Conseil général de l'Environnement et du Développement durable

Avis délibéré de la mission régionale d'autorité environnementale sur la révision de la carte communale de la commune de Prévenchères (Lozère)

N°Saisine : 2021-009671 N°MRAe : 2021AO56 Avis émis le 28 octobre 2021

Figure 2: Carte de localisation générale du projet (source : extrait de l'étude d'impact, 2020 fournie dans le rapport de présentation du projet de CC , 2020, EDF renouvelables)

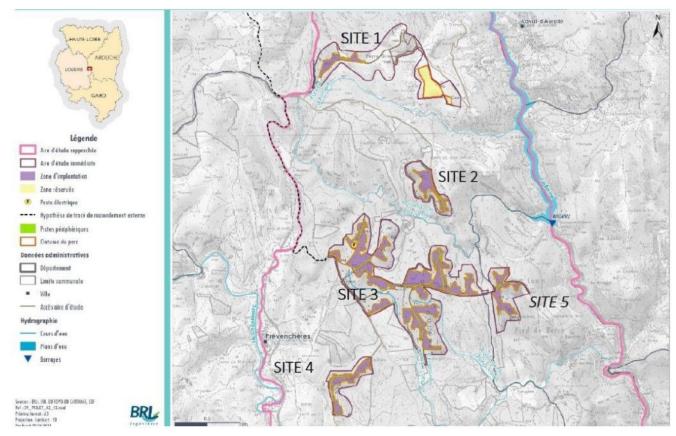
Une carte de localisation de sites d'implantation du parc PV est présenté sur figure 2 (y compris sur la commune de Pied-de-Borne).

Figure 3: Photomontage depuis le haut de la Tour de la Garde-Guérin (source : extrait de l'étude d'impact 2020 fournie dans le rapport de présentation du projet de CC, EDF renouvelables)

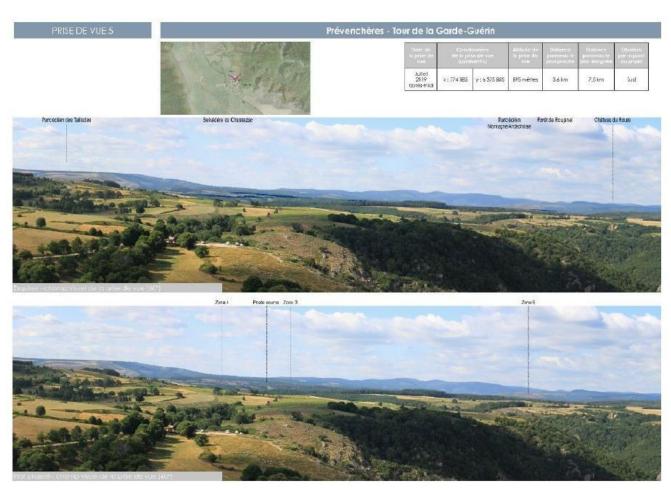
Le dossier présente des photomontages qui ont pour objectif de rendre compte de l'impact paysager du projet de parc photovoltaïque depuis un certain nombre de point de vue. Cependant, pour la bonne compréhension de l'analyse des impacts, le choix des points de vue mérite d'être justifié, par le biais d'une carte d'enjeux paysagers par exemple. Au-delà des points de vue retenus pour l'EE, la MRAe s'interroge sur l'impact paysager sur des émergences alentours, particulièrement exposées. C'est le cas, par exemple, depuis la crête de la forêt domaniale du Goulet le long du GRP du tour de Chassezac (principalement entre le valat de la Violette et le Serre de la Dame), depuis la Bastide-Puy-Laurent parcouru par le chemin de Robert Louis Stevenson¹9 (GR 70), les sentiers de grande randonnée GR 72, le GR 700, le GR de Pays du Tour de la Margeride et du côté du département de l'Ardèche : depuis l'abbaye de Notre-Dame des Neiges, Saint-Laurent-les-Bains-Laval-d'Aurelle, voire le col de Meyrand. Ces derniers sont situés au sein du Parc naturel régional des Monts d'Ardèche. Comme dit précédemment, la MRAe note que l'état initial n'est pas complété par l'identification de la présence ou non d'enjeux paysagers du côté du département de l'Ardèche, ce qui aurait permis d'évaluer pleinement les incidences potentielles des zones constructibles définies dans le projet de CC et en particulier celles ayant pour vocation l'implantation du parc photovoltaïque.

Par ailleurs, les photomontages fournis dans le dossier ne permettent pas de juger pleinement de l'impact du projet de parc photovoltaïque compte tenu de leur petit format. Le dossier mérite donc d'être complété par des photomontages et des coupes sur le grand paysage fournis à un format et une échelle adaptés qui permettrait d'apprécier les impacts potentiels du projet sur son environnement paysager.

- de justifier les points de vue retenus pour les photomontages et d'en compléter la liste en tenant des comptes des émergences exposées (telles que précisées dans le corps de l'avis cidessus) ainsi que des enjeux potentiels sur le département de l'Ardèche et en particulier ceux qui se situeraient au sein du parc naturel régional des Monts d'Ardèche;
- de présenter des photomontages ainsi que des coupes sur le grand paysage à un format et une échelle adaptées permettant de juger pleinement des incidences du projet photovoltaïque sur le grand paysage;
- de justifier par toute étude réputée solide de la distance à laquelle un projet de parc photovoltaïque est considéré comme peu impactant et à défaut le démontrer dans l'étude d'impact;

et in fine d'évaluer à nouveau les impacts sur le grand paysage et de définir ou de compléter si nécessaire les mesures d'évitement, de réduction voire de compensation en particulier autant en vue lointaine qu'en vue rapprochée afin de préserver autant que possible une ambiance naturelle dans les secteurs concernés.
